## SAS Parc éolien de Briffons

### Mémoire en réponse à la demande de compléments de la préfecture du Puy-de-Dôme en date du 06 février 2017

**Octobre 2017**

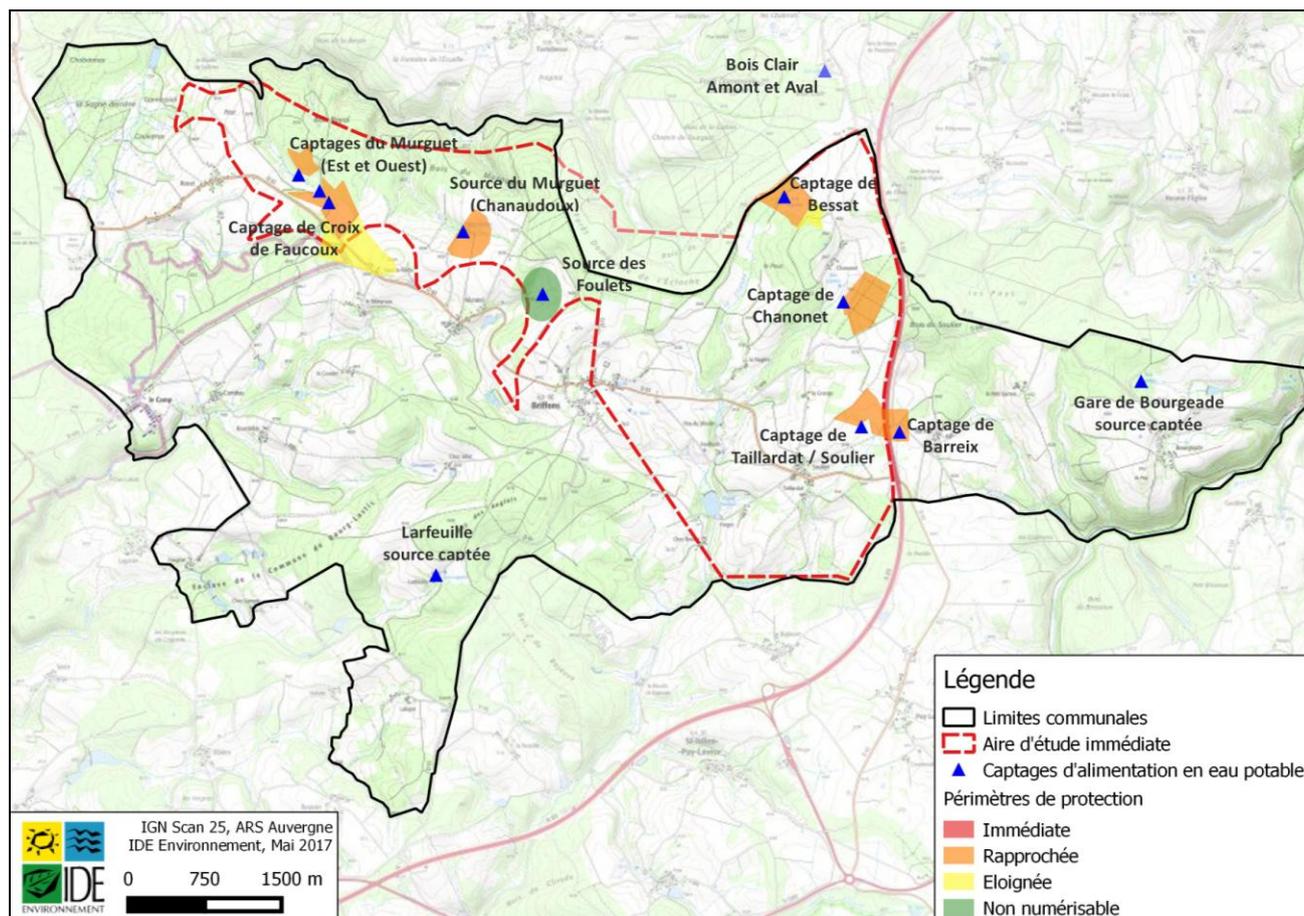
- Certaines données du dossier 4.2 au chapitre 4.1.3 sont erronées ou incomplètes et doivent être rectifiées :
- sources du Murguet : sources identifiées « est, ouest et nouvelle » ont fait l'objet d'un arrêté de DUP du 6 juillet 1981 et non du 4 avril 2006. La source n°2 de Murguet (émergence localisée sur la parcelle ZA 52) n'est pas indiquée dans l'étude d'impact
  - le captage de Croix de Faucoux (réseau privé de l'ASA de Rauzet) n'est pas recensé. Or, il a fait l'objet d'un avis hydrogéologique de M. d'Arcy le 31/10/1990 définissant l'emprise des périmètres de protection ;
  - la source des Foulets alimentant l'ASA de Muratel a fait l'objet d'un avis hydrogéologique de M. d'Arcy le 31/10/1990 définissant l'emprise des périmètres de protection ;
  - le captage de Chanonet a fait l'objet d'un arrêté de DUP le 4 avril 2006 au bénéfice de Briffons.

Concernant les données du dossier 4.2 au chapitre 4.1.3.1, les éléments suivants du tableau n°13 seront corrigés, suite aux différents échanges que nous avons eus avec les services de l'ARS (courrier de demande d'information en date du 21 mars 2017, réponse par email de l'ARS en dates du 5 et du 10 mai 2017) :

- Sources du Murguet :
  - Documents : Arrêté préfectoral du 6 juillet 1981 (et non du 4 avril 2006)
  - PPI : Parcelles ZB 30 et 31 sur la commune de Briffons. A l'intérieur du PPI sont interdites toutes activités autres que de service. Cette zone sera clôturée.
